LINEA AV/AC TORINO – VENEZIA Tratta VERONA – PADOVA

BARRIERA ANTIRUMORE DA PROGR. 178+519,30 A PROGR. 179+053,30

LATO SX - OPERE DI FONDAZIONE

Relazione di confronto P.D. / P.E.

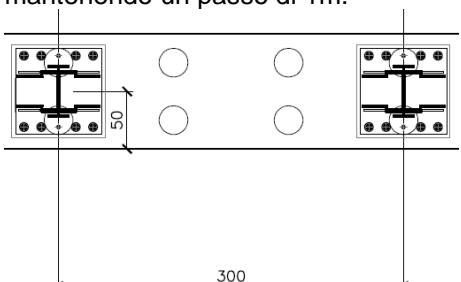
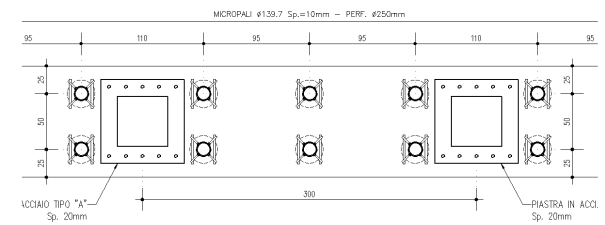
P.D.	P.E.
Dimensioni cordolo	Nel Progetto Definitivo veniva definito un cordolo di dimensioni pari a 100x60.	Per garantire un ancoraggio sufficiente dei tirafondi è stato necessario incrementare l'altezza del cordolo a 80cm.
Classe calcestruzzo per cordolo	Nel Progetto Definitivo era previsto l'utilizzo di calcestruzzo di classe C32/40	A seguito delle analisi strutturali della sezione trasversale del cordolo, è emerso che è sufficiente l'utilizzo di calcestruzzo classe C28/35.
Sfasamento Montante - Micropali	Nel Progetto Definitivo i micropali erano disposti in asse ai montanti, mantenendo un passo di 1m. 	Per eliminare interferenze tra testa micropali e tirafondi di collegamento, si prevede uno sfasamento dei micropali pari a 0.95m rispetto asse montante.

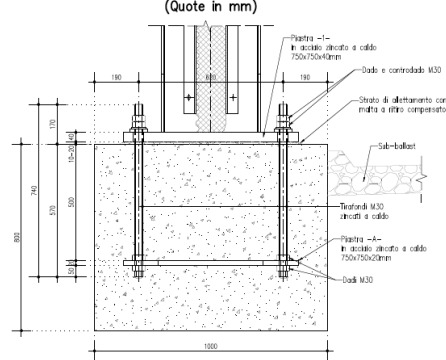
<p style="writing-mode: vertical-rl; transform: rotate(180deg);">Collegamento tirafondi</p>	<p>Si prescrivono tirafondi ammortati nello spessore del cordolo.</p>	<p>Viene inserita una piastra (sp.20mm) annegata nel cordolo alla quale i tirafondi vengono collegati attraverso l'utilizzo di dadi e controdadi.</p> <p>TIPOLOGICO TIRAFONDI M30 PER BARRIERE SU RILEVATO 1:10 (Quote in mm)</p> 
<p style="writing-mode: vertical-rl; transform: rotate(180deg);">Diametro e classe Tirafondi</p>	<p>Si prevede l'utilizzo di tirafondi M33 classe 10.9</p>	<p>A seguito dell'analisi strutturale del collegamento risulta sufficiente l'utilizzo di tirafondi M30 classe 8.8.</p>
